スマート農業に関する普及啓発業務に係る公募型プロポーザルに関する質問書への回答

令和7年4月9日

福島県農業振興課

作図年月日	承認印	承認月日	工事名称	施設統合整備0504工事(建築2)		
	所長	主任	作図	図面名称	縮尺	図面番号
				平面図_クリエイティブホール棟	1/100 (A1) 1/200 (A3)	A-09-02

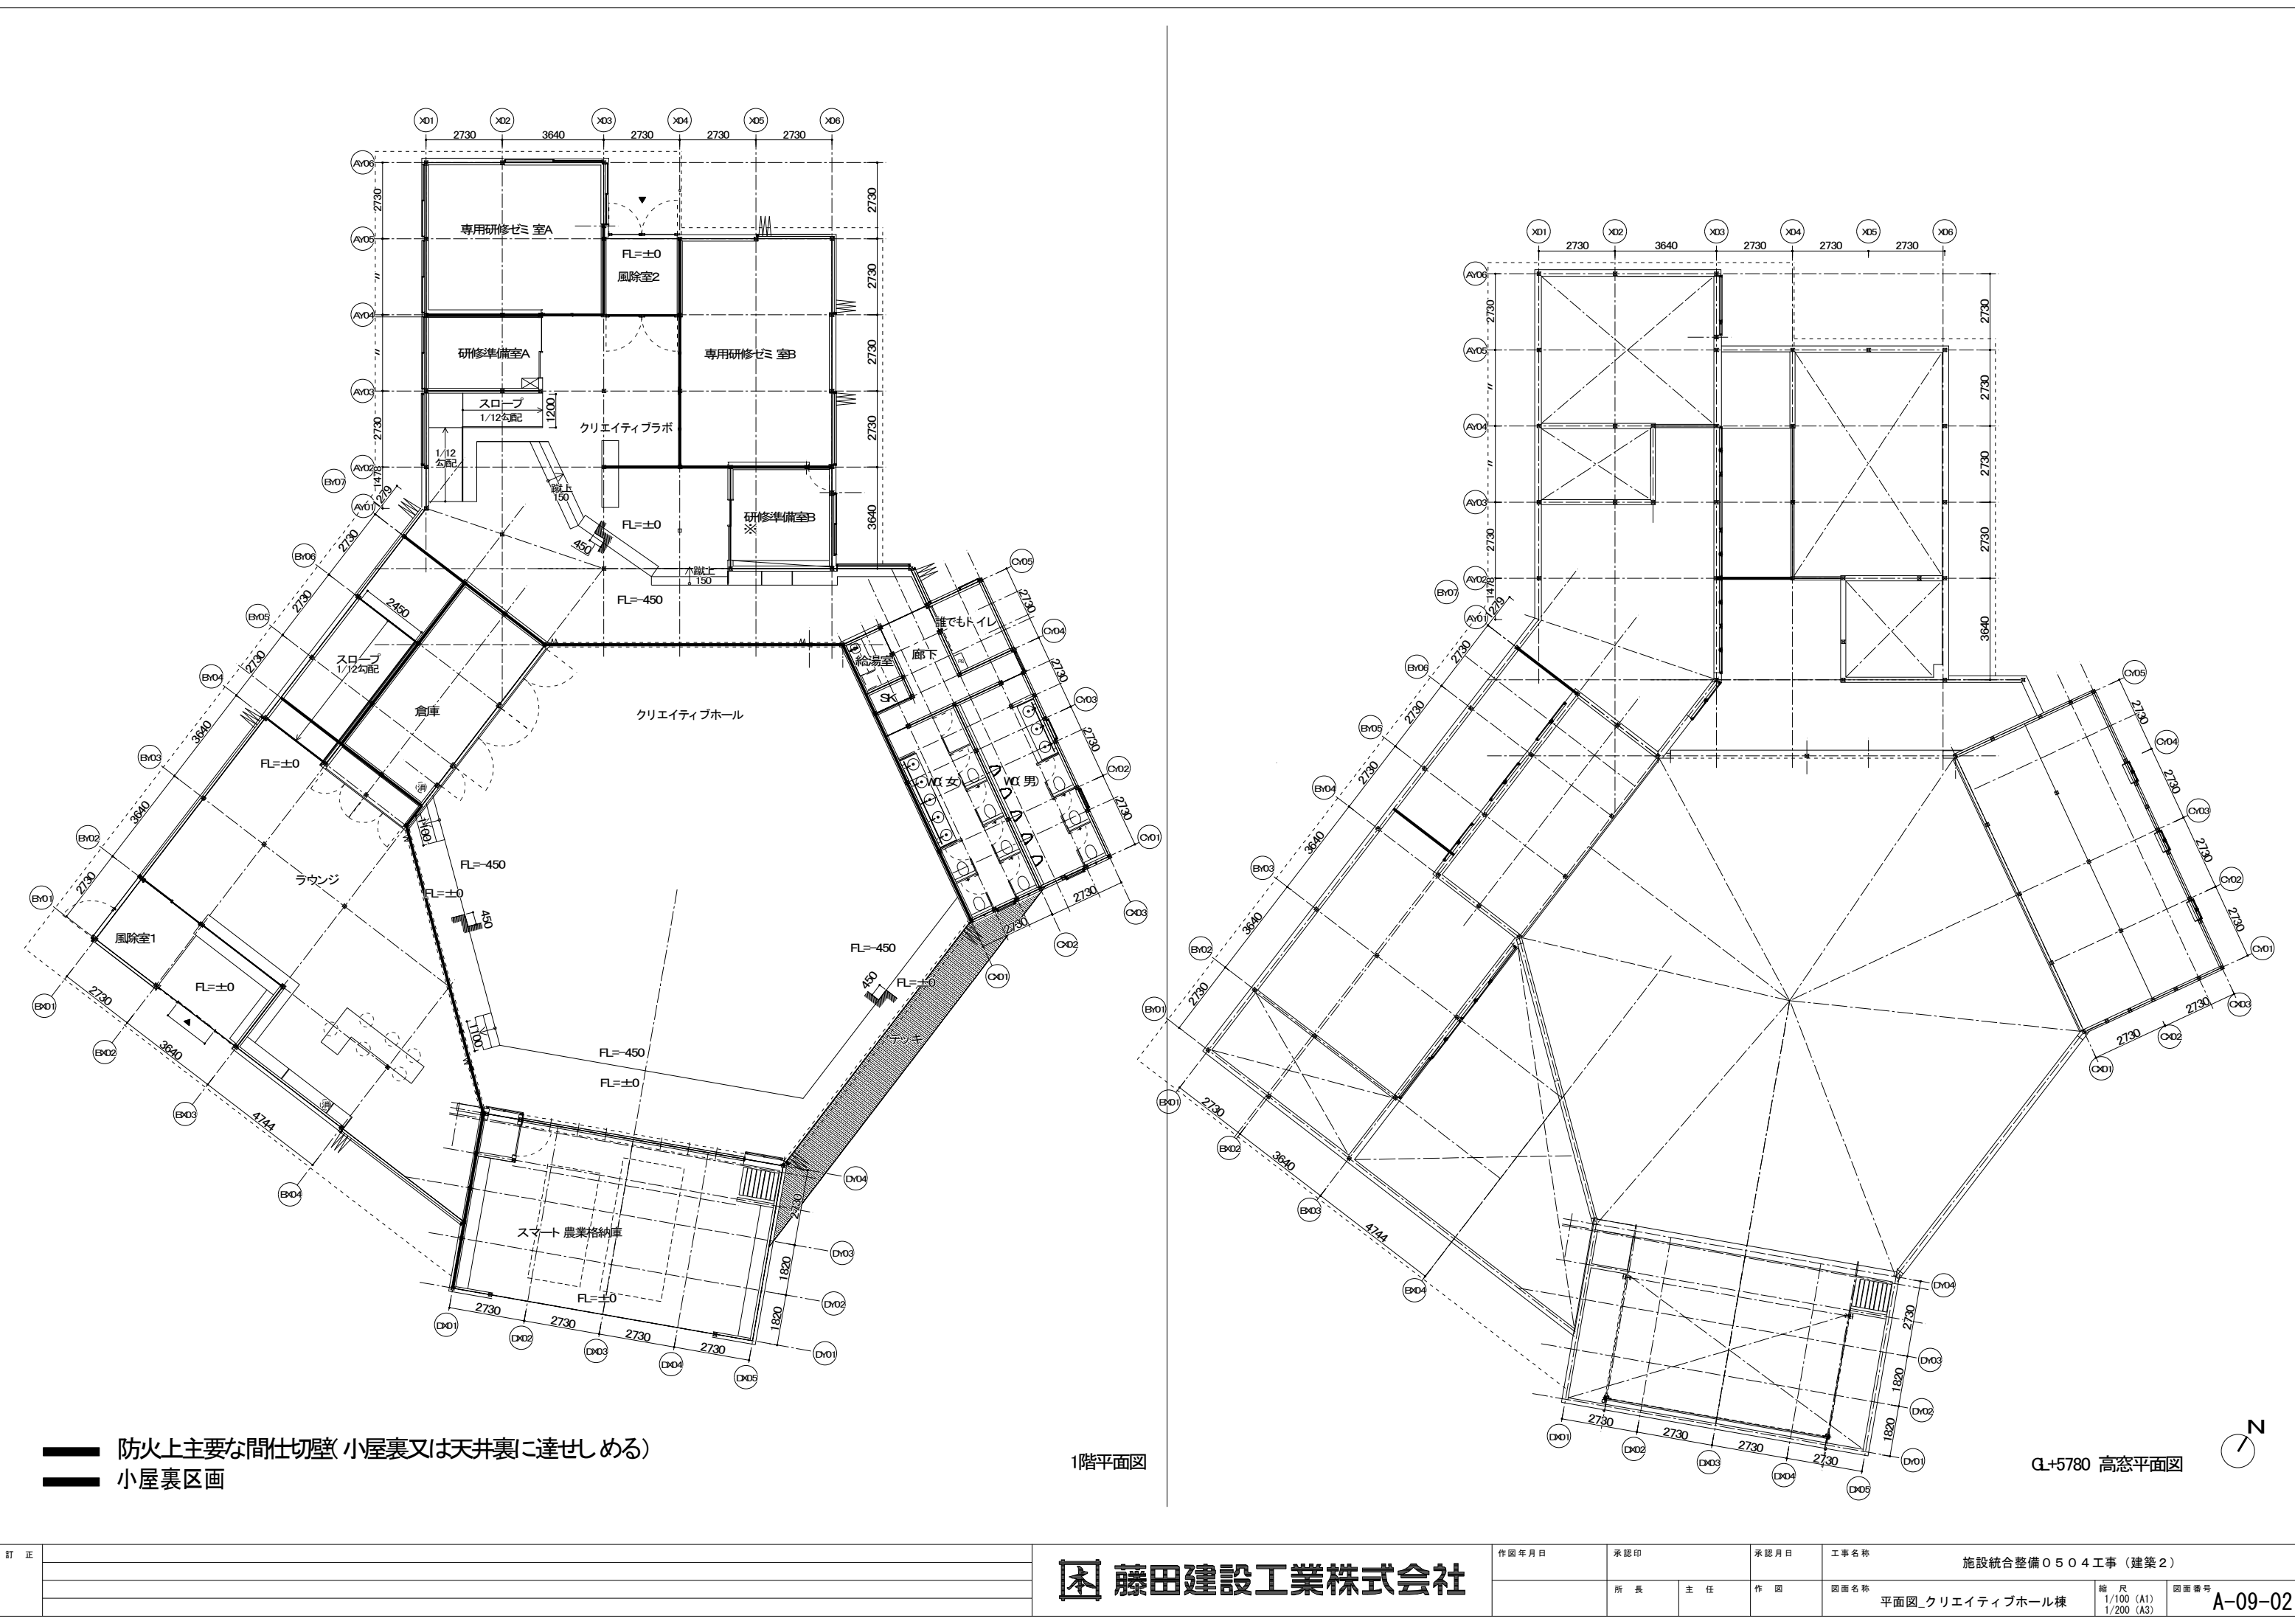
訂正

藤田建設工業株式会社		作図年月日		承認印		承認月日		工事名称	
		所長		主任		作図		施設統合整備0504工事（建築2）	
		図面名称		断面詳細図_クリエイティブホール棟1		縮尺		図面番号	
						1/50 (A1) 1/100 (A3)		A-13-04

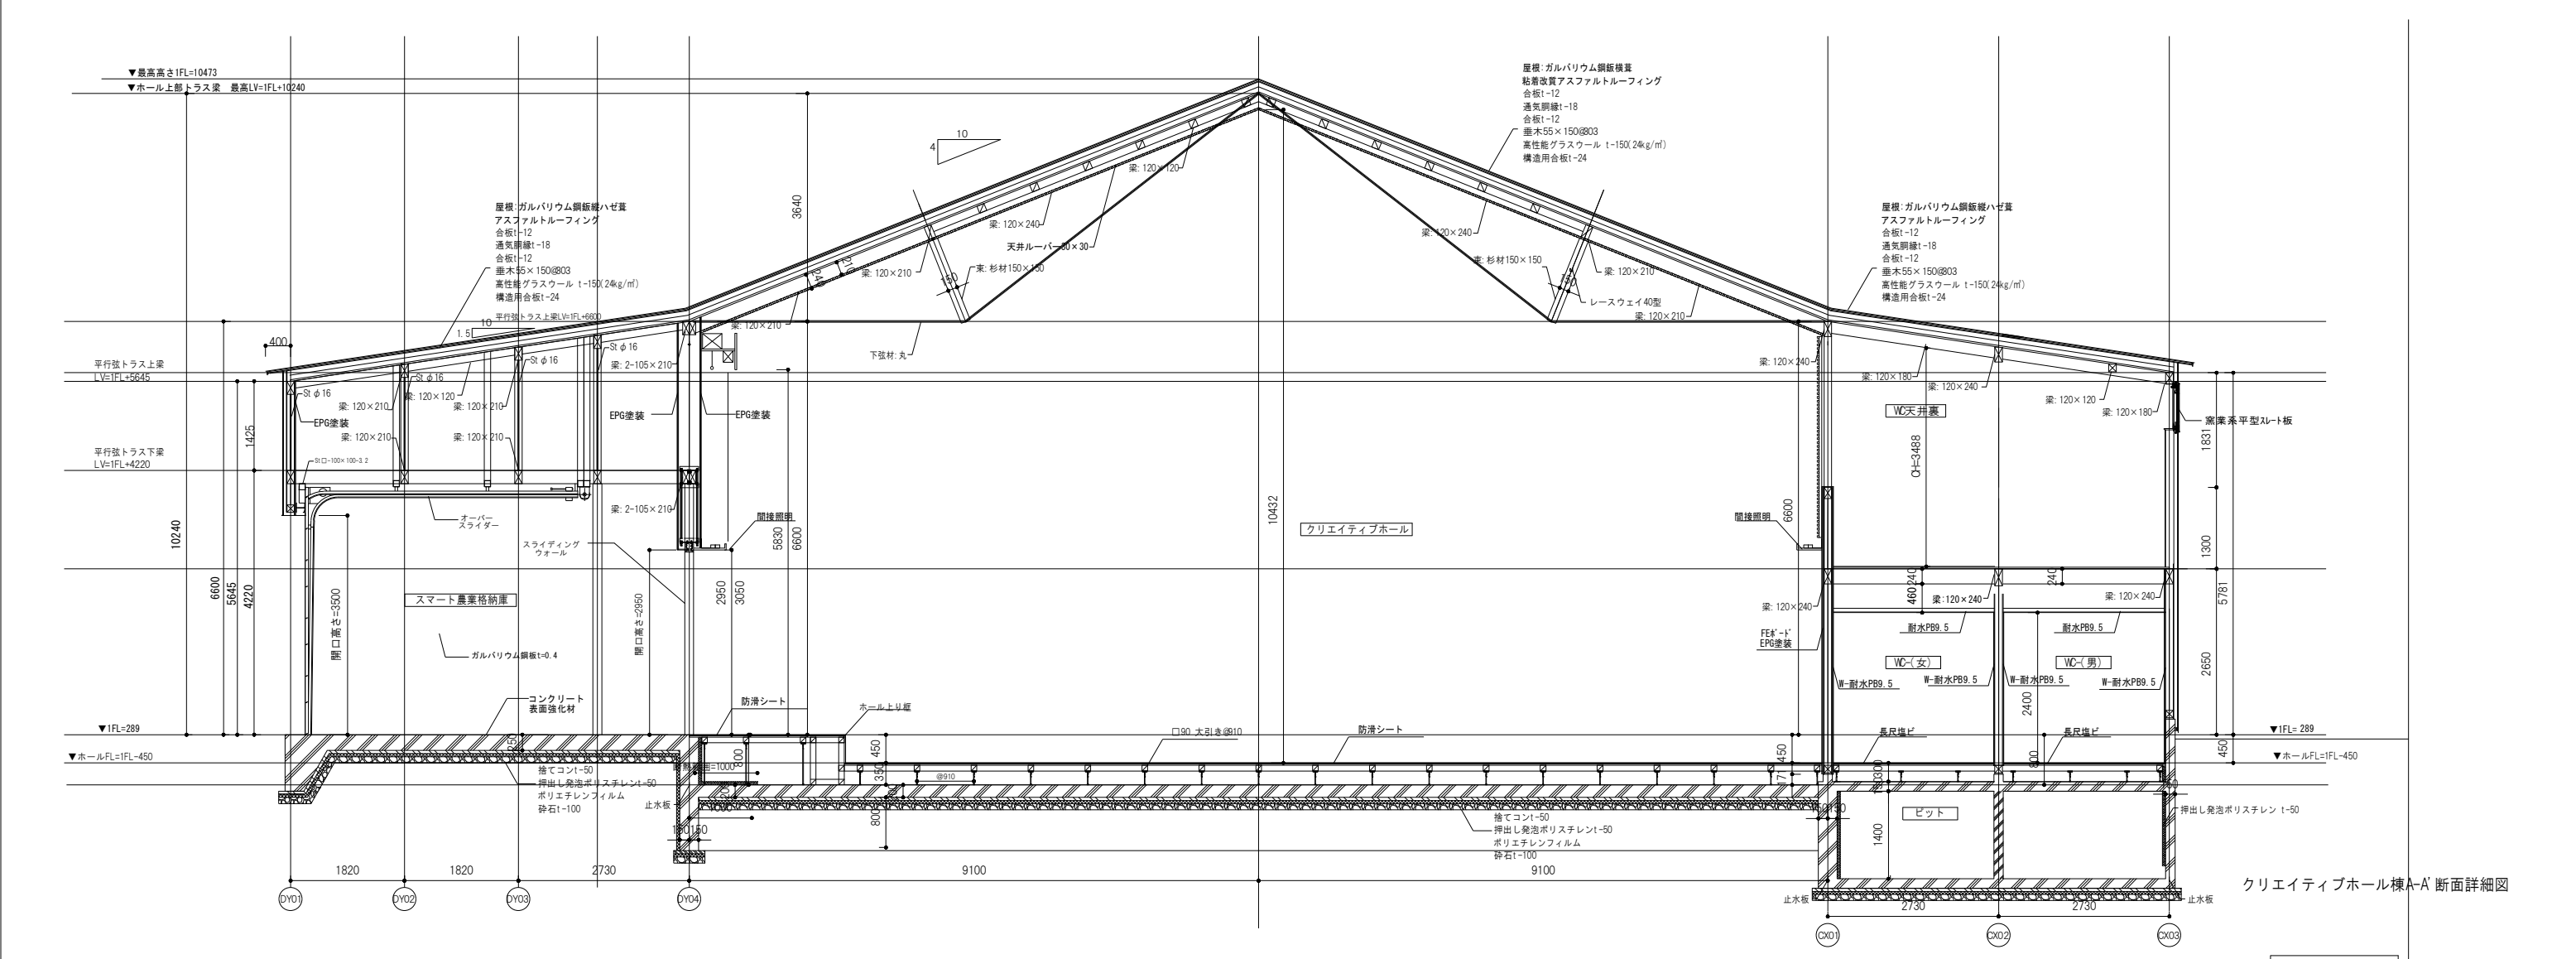
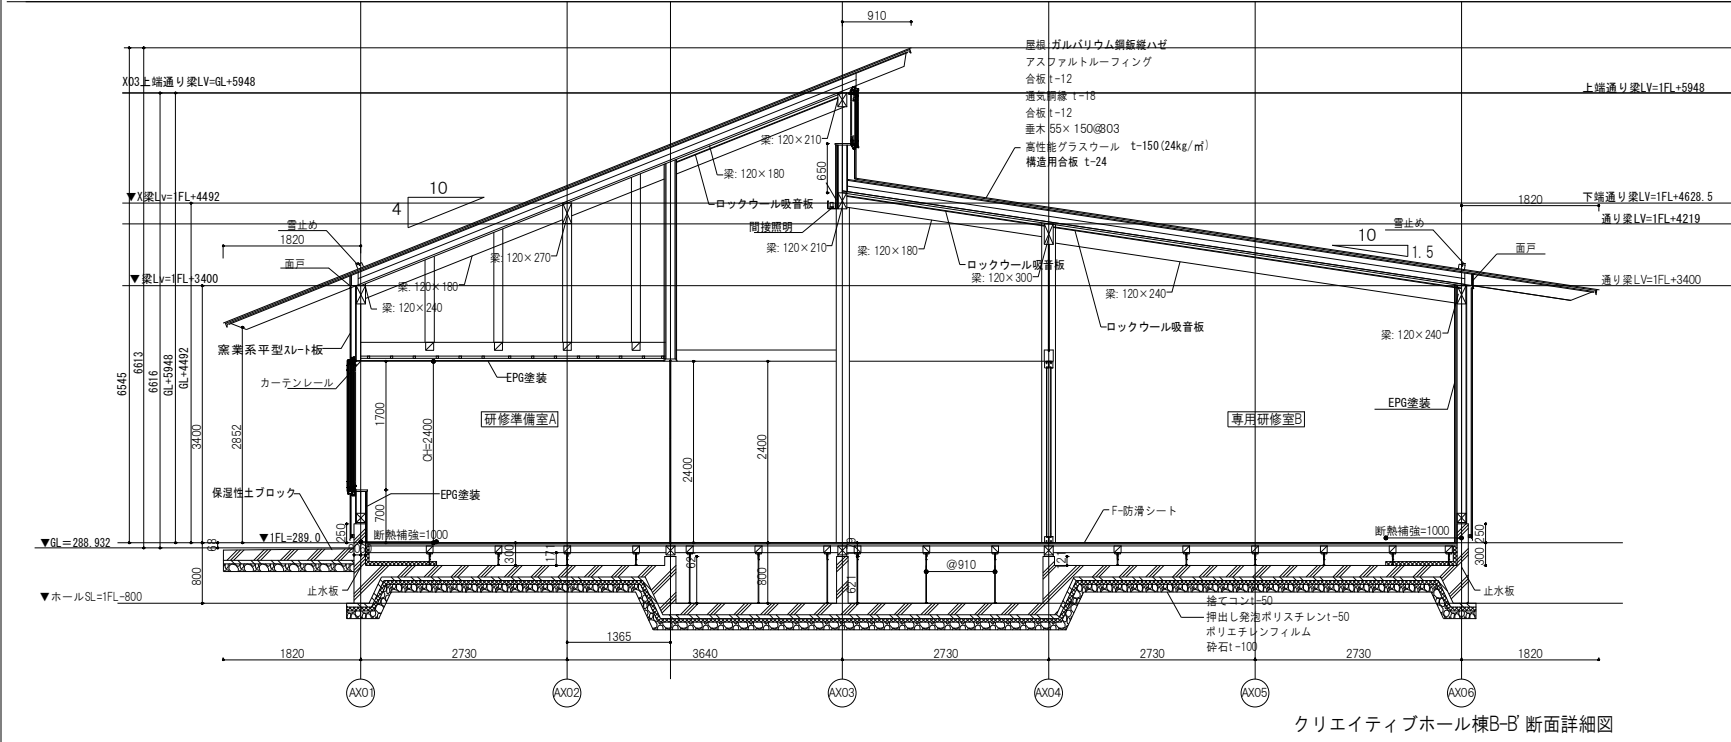
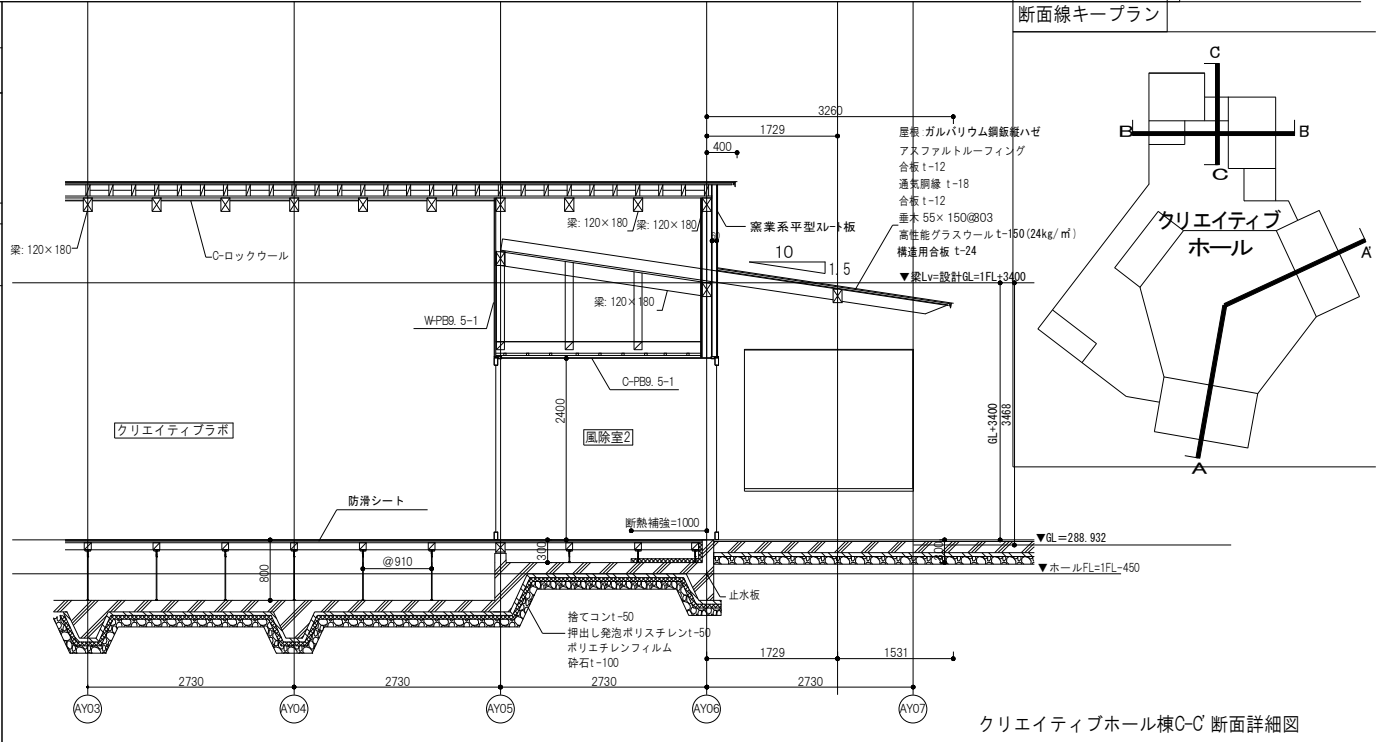
訂正
